DODATEK Č. 3

„ZOO HODONÍN – PSÍ ÚTULEK“

Z M Ě N O V Ý L I S T

číslo: **ZL č. 3**

Zdivo oplocení gabiony - rampa

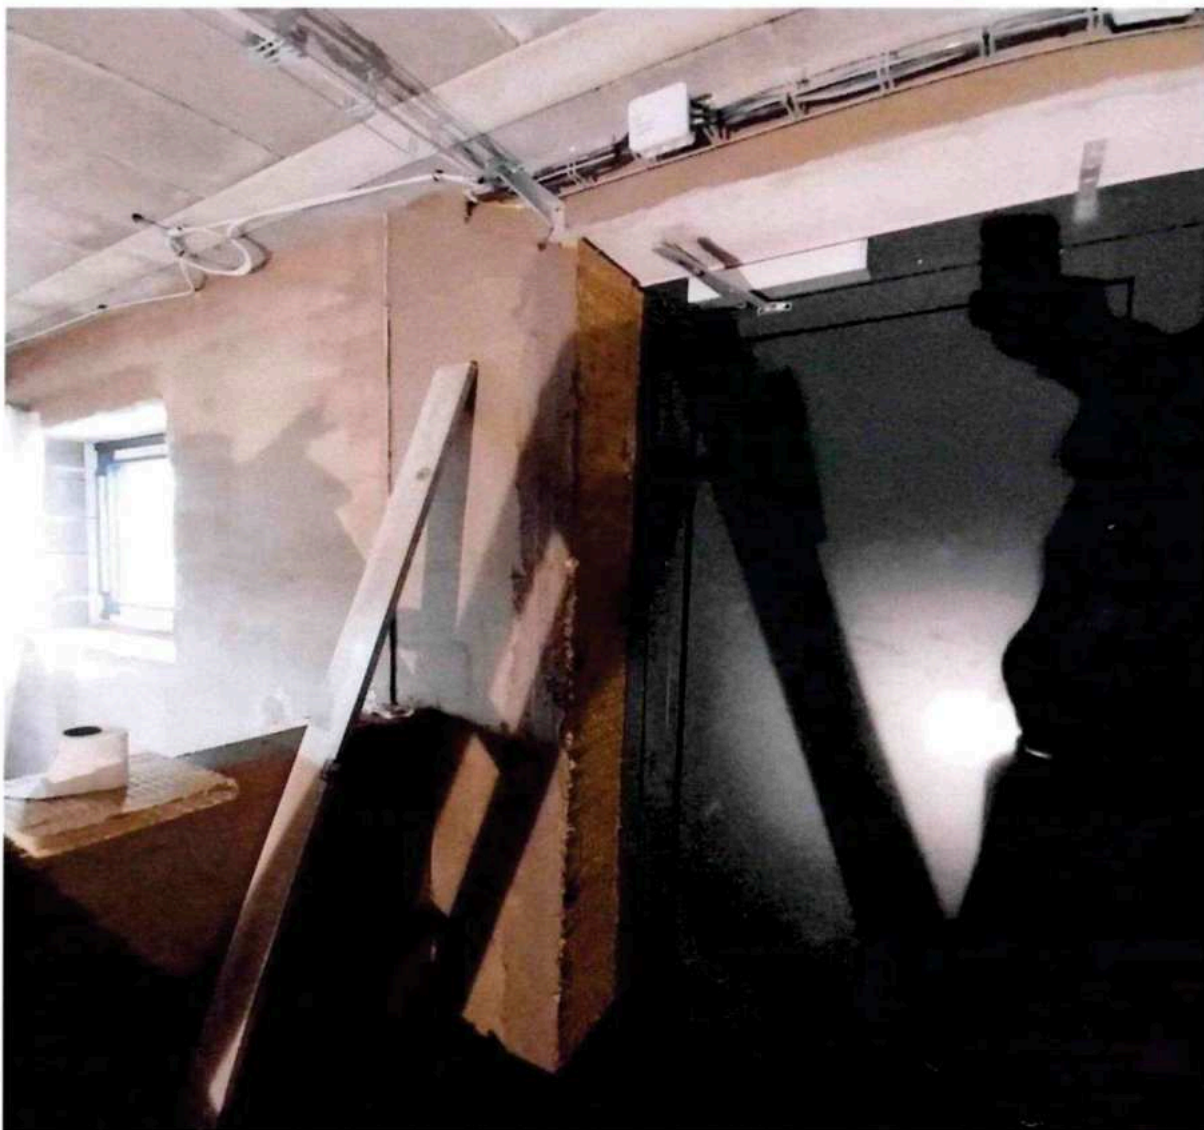
V průběhu stavby bylo zjištěno, že rozpočet neobsahuje gabionovou stěnu mezi objektem zázemí a kotci.

- oplocení části rampy z gabionů
- vnitřní úpravy ostění části otvorových prvků – 11 kusů zateplením extrudovaným polystyrenem tl. 10mm včetně zakončení stěrkou s výztužnou tkaninou, APU lištou, ukončující lištou, štukem a epoxidovým nátěrem, 1 kus zateplením minerální deskou tl 30 mm včetně zakončení stěrkou s výztužnou tkaninou, APU lištou, ukončující lištou, štukem a epoxidovým nátěrem a 4 kusy ostění otvorů doplněním keramického obkladu včetně nerezové lišty

Úpravy špalet – zateplení, povrch úpravy, lišty, obklad, nátěr

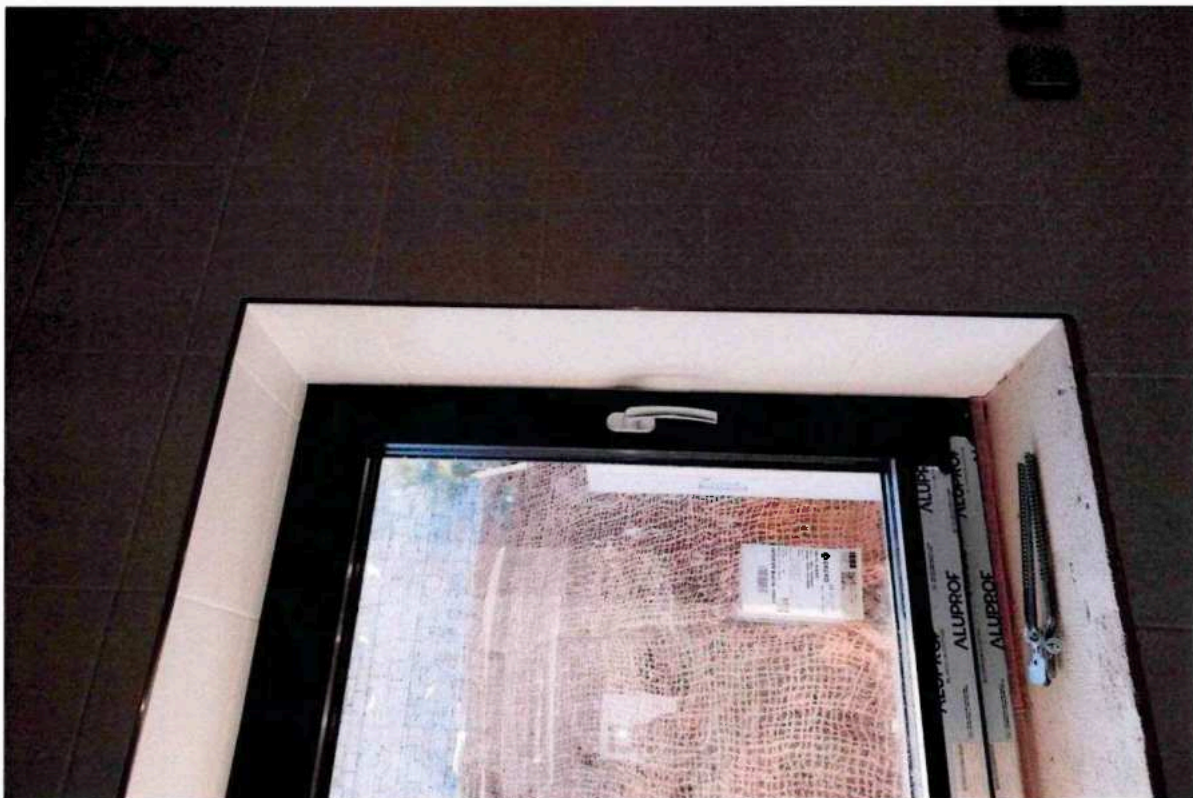
V průběhu stavby bylo zjištěno, že chybí povrchové úpravy špalet oken. V místnostech s obklady je špaleta obložena a ukončena nerezovými lištami. V ostatních místnostech je špaleta zaomítaná s vloženou tepelnou izolací a finálním povrchovým nátěrem. Špalety jsou ukončeny APU lištami a ukončovacími lištami s perlínkou. PD a rozpočet neobsahuje zednické zapravení ostění oken a dveří, úpravy špalet je tedy nutné provést.

4.1.10.

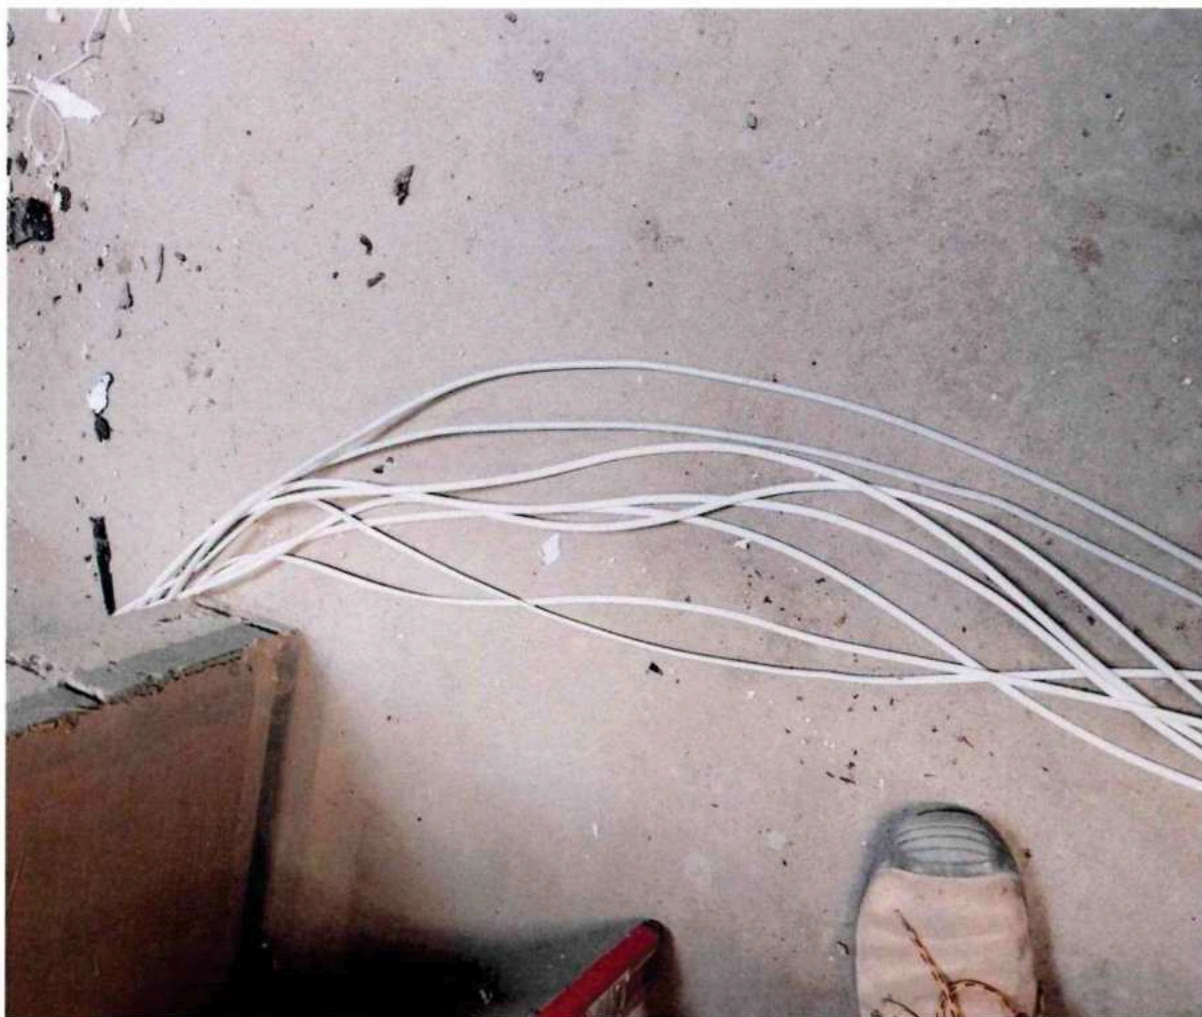
Dle sdělení požárního technika je zapotřebí ke správnému provedení protipožárního řešení stavby 10ks protipožárních ucpávek. V rozpočtu je naceněno 8ks ucpávek. Z tohoto důvodu je potřeba 2ks ucpávek přičíst.

- nátěry interiérových 11 kusů ocelových zárubní
- požární ucpávky – dle skutečnosti navýšení o 2 kusy
